改善箇所説明図

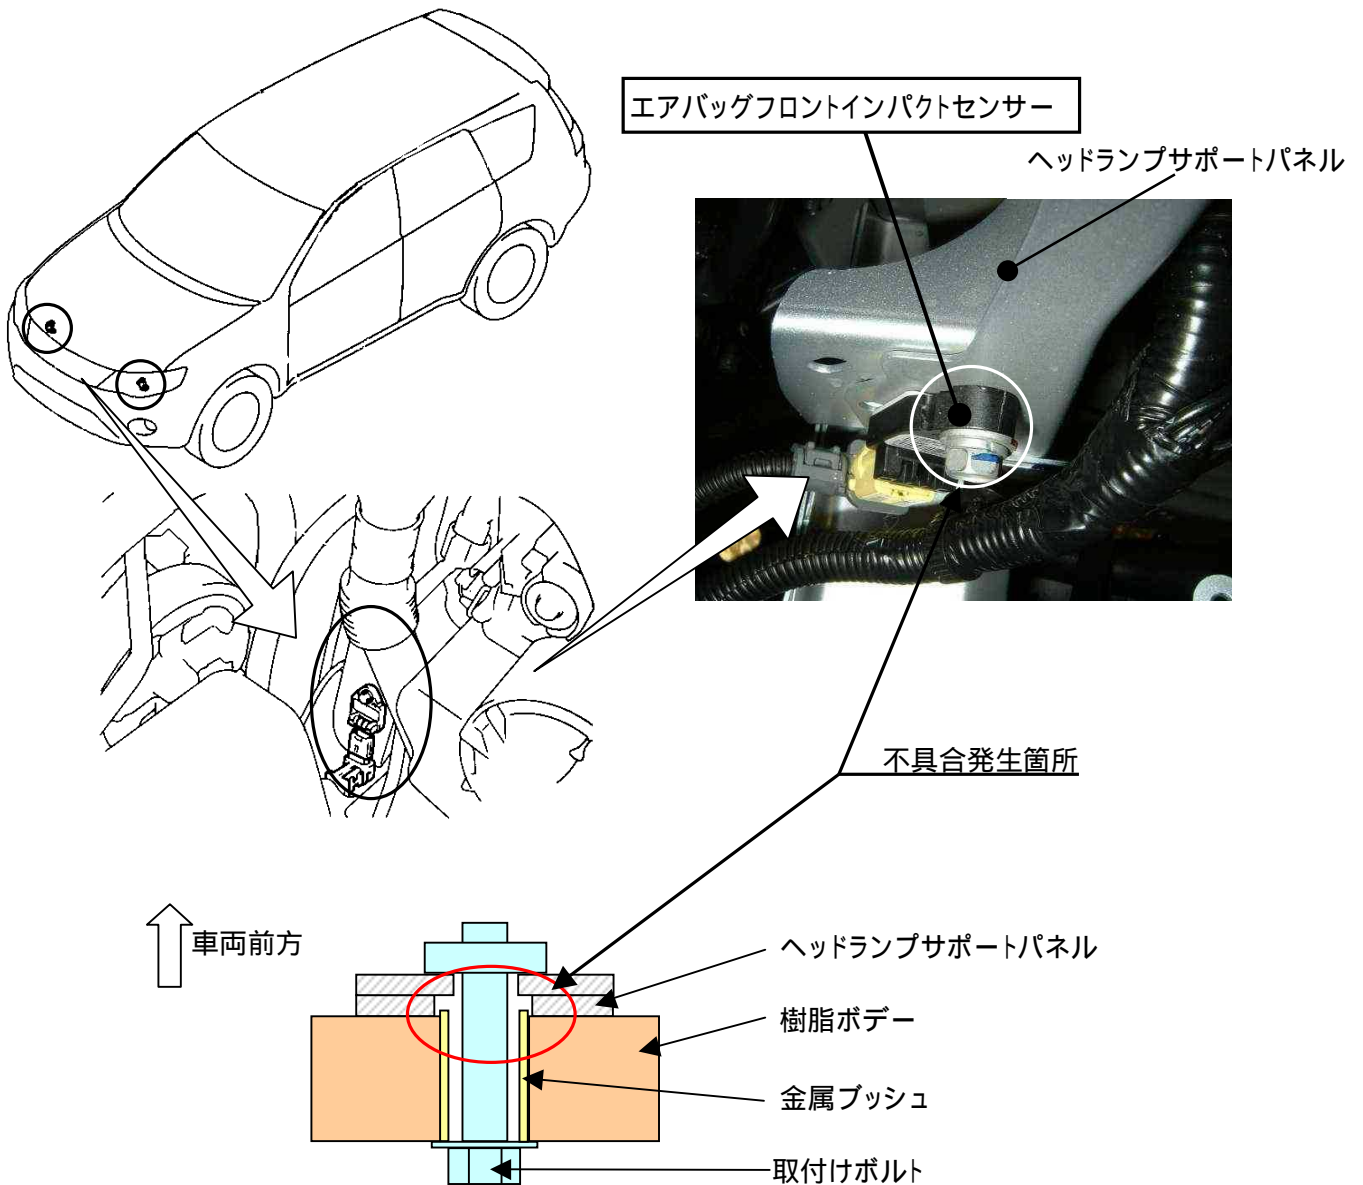
オフセット衝突をした際に、衝撃を早期に検出するフロントインパクトセンサーの取付け構造が不適切なため、取付けボルトが緩むことがある。そのため、オフセット衝突時に当該センサーが衝撃を検出せず、衝撃の検出が遅れ、エアバッグの点火タイミングに一瞬遅れが生じ、意図した性能が得られなくなるおそれがある。

改善の内容：全車両、エアバッグフロントインパクトセンサー取付部に金属プレートを追加し、当該センサーを新品と交換する。

注：図中の 内は交換部品を示す。
